Změnový list

Projekt: „Zajištění kapacity a kvality SV Pardubice“
Podprojekt 1 - III. Část Intenzifikace ÚV Hrobice

Číslo změnového listu: 1/37

Název změnového listu: Změna sanace venkovních ramp objektu SO 02, chlorovny a trafostanice; doplnění ošetření povrchu sanací dělicí žb příčky v akumulaci a odstranění stávajícího nátěru v akumulární nádrži (SO 02); sanační práce v pískových filtrech (SO 02.1)

ŘEZ A - A' STĚNOU AN I.

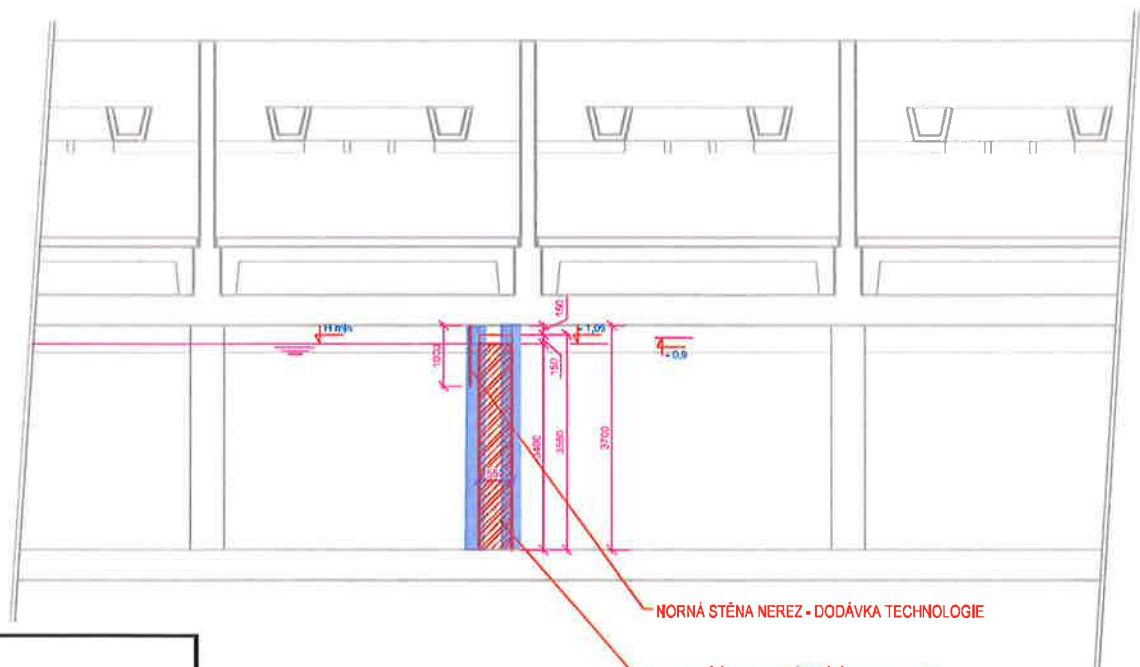
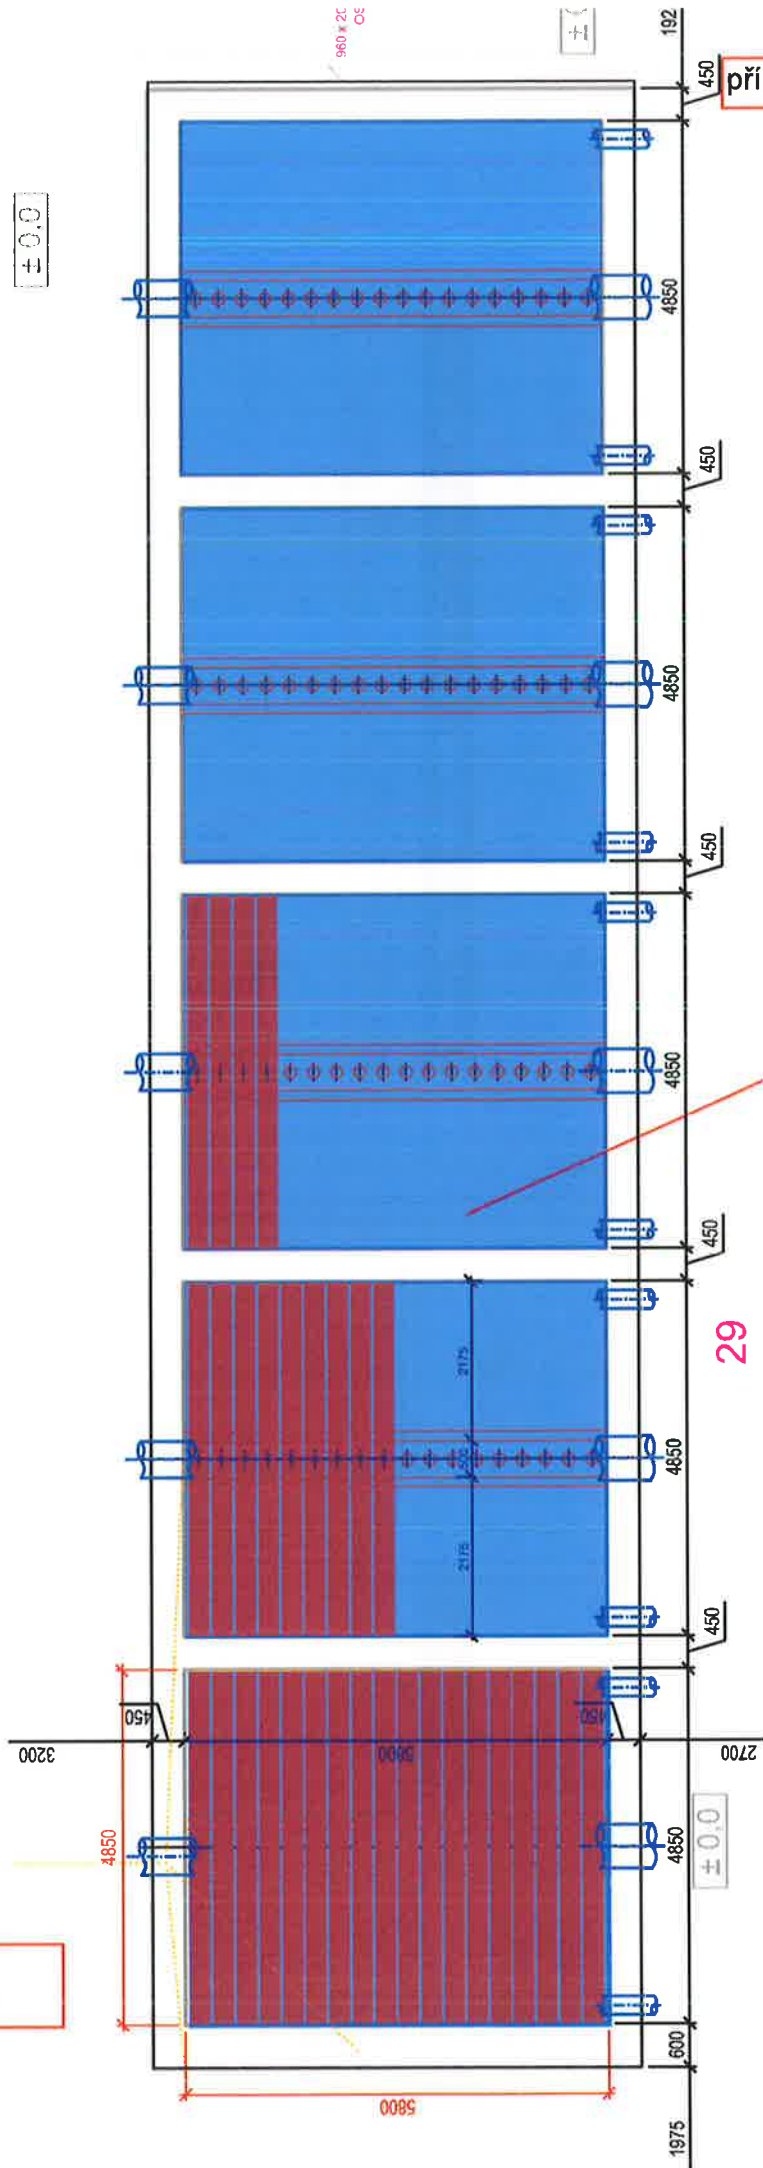
Bod 2 - Doplnění ošetření povrchu sanacemi dělicí žb příčky v akumulaci pod pískovými filtry (SO 02) a odstranění stávajícího nátěru v akumulární nádrži (SO 02)

Na základě požadavku objednatele a projektanta bylo provedeno ošetření povrchu dělící žb příčky v akumulaci pod pískovými filtry finální vrstvou sanace (vzhledem k výskytu O3). Před tímto ošetřením dělící příčka byla tato příčka na základě požadavku Objednatele dozděna až ke stropní konstrukci. Dále v této akumulaci musel být před aplikací sanačních vrstev odstraněn stávající nátěr za použití vysokotlakého vodního paprsku.

povrchy ošetřené finální vrstvou odolnou O3

DETAIL
středový kanál (M1:5)
odtoková strana

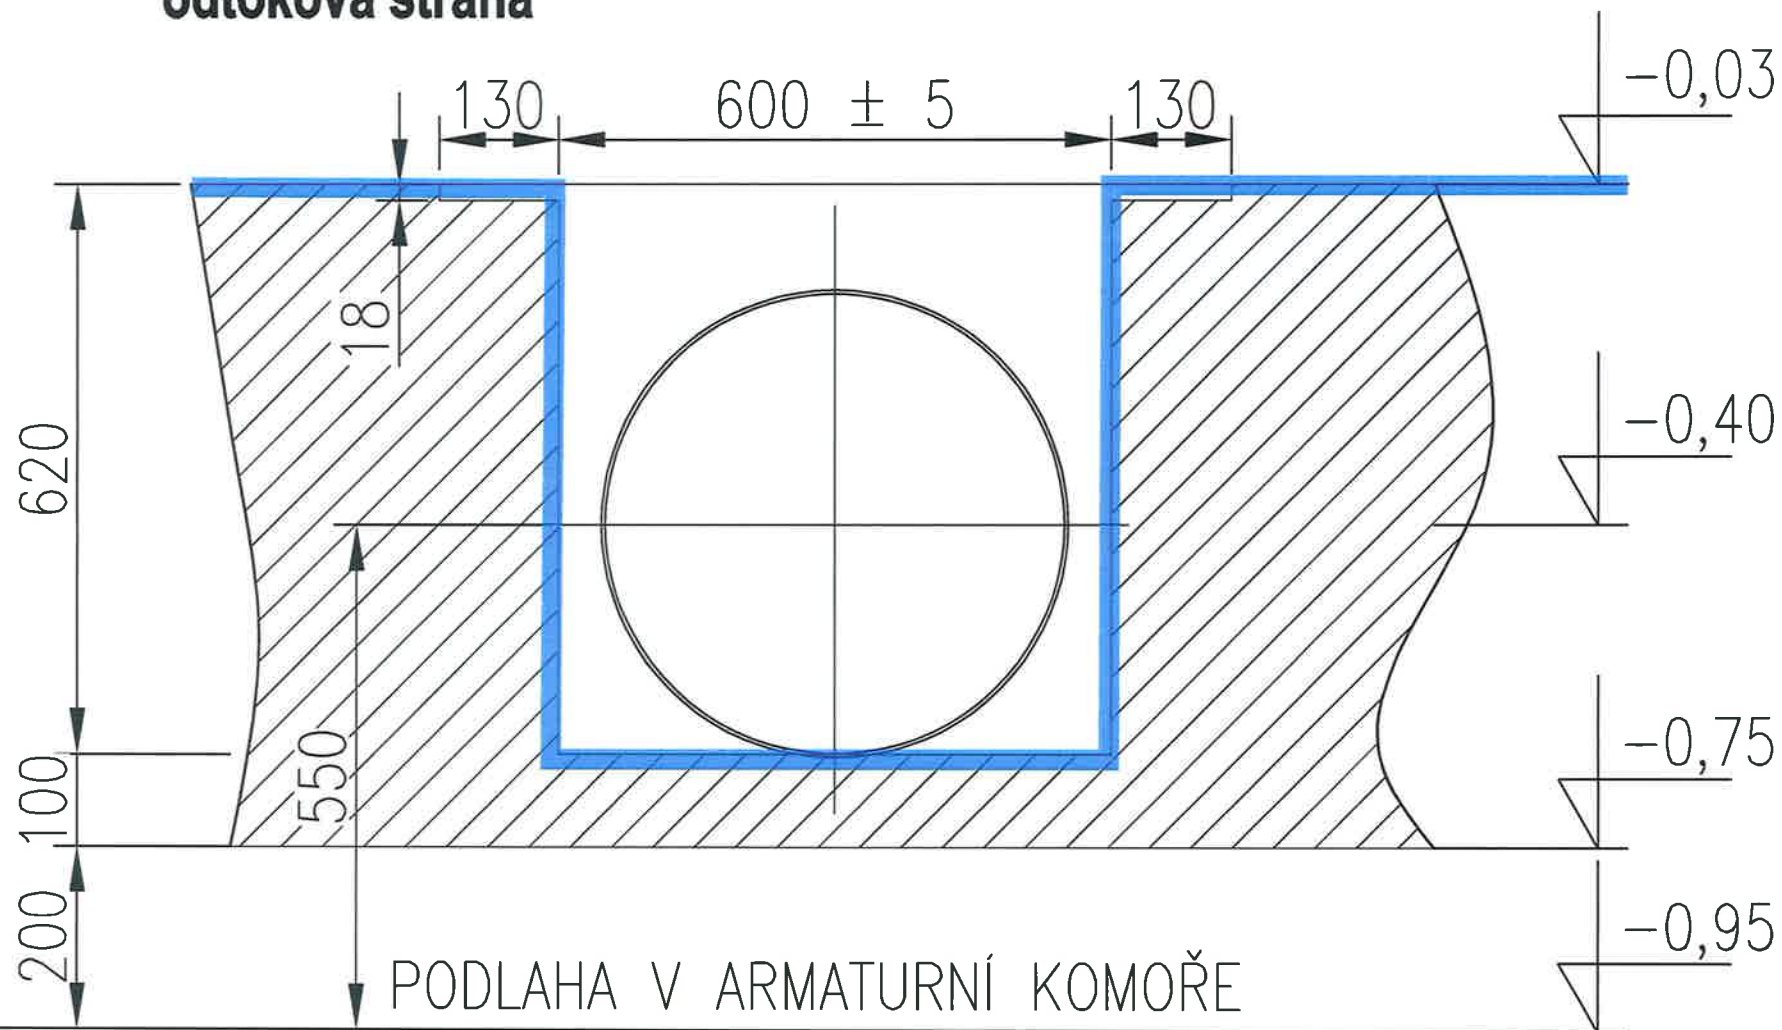
Bod 3 - Sanační práce v pískových filtrech (SO 02.1)

Na základě požadavku objednatele a projektanta bylo ošetřeno nově zrealizované dno v pískových filtrech finální vrstvou sanace.

**plocha ošetřená finální
vrstvou sanační hmoty**

změna sanace ramp

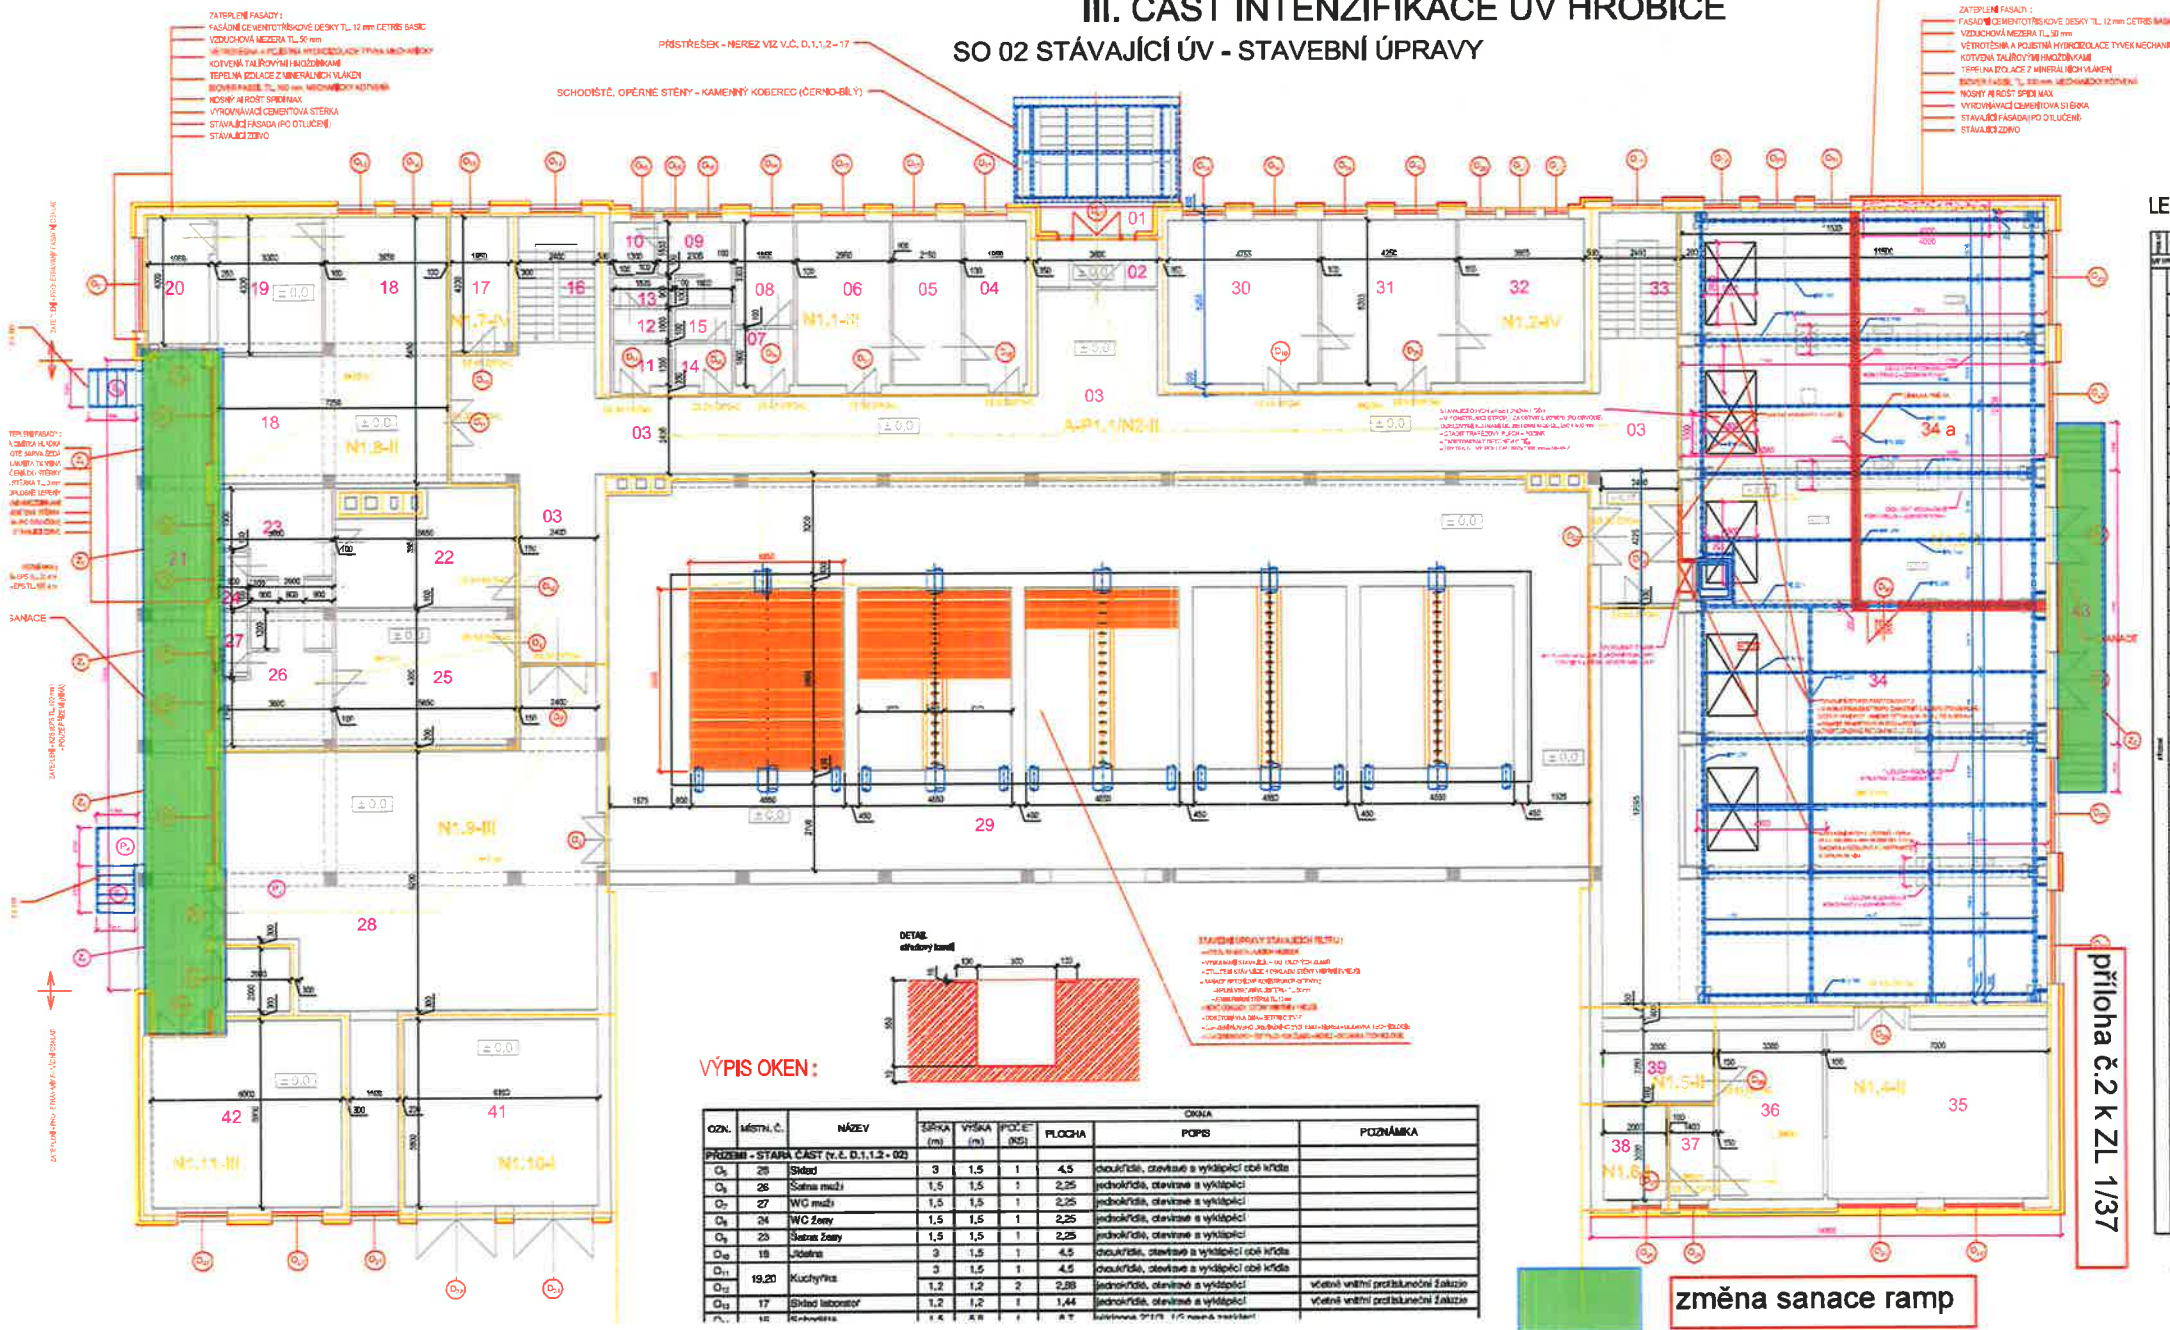
Bod 1 - Změna sanace venkovních ramp (SO 02)

Z důvodu zajištění funkčnosti a užitelnosti venkovních ramp byla provedena změna sanace venkovních ramp objektu SO 02, chlorovny z původně navržené vícevrstvé sanace na tenkovrstvou sanaci s využitím epoxidových nátěrů a dále byla doplněna sanace venkovní rampy trafostanice na základě požadavku objednatele stejným systémem jako sanace venkovních ramp objektu SO 02.
